DSG-01 系列电磁换向阀 DSG-03 系列电磁换向阀 有关取消安装螺钉附件的通知

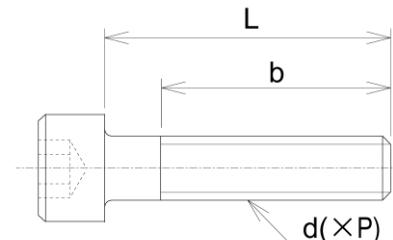
受广大客户好评的 DSG-01 系列电磁换向阀和 DSG-03 电磁换向阀，此次由于诸多原因今后安装螺钉将不再作为附件一同发货，特此通知。

如安装中需要螺钉的话，请另行购买。

从 2019 年 6 月生产的产品开始

在过渡期中，有可能会出现安装螺钉附件时有时无的情况。

DSG-01 系列 电磁换向阀	DSG-03 系列 电磁换向阀
种类	内六角螺钉(SCM)	
公称 d	M5	M6
螺距 P mm	0.8	1
螺钉长度 L mm	45	35
螺纹长度(参考) b mm	22	24
拧紧扭矩	5~7 Nm 工作压力大于 25MPa 时: 6~7Nm	12~15 Nm

★如向我公司订购安装螺钉，请订购以下型号。

DSG-01 系列电磁换向阀: MBK-01-05-70; DSG-03 系列电磁换向阀: MBK-03-05-10
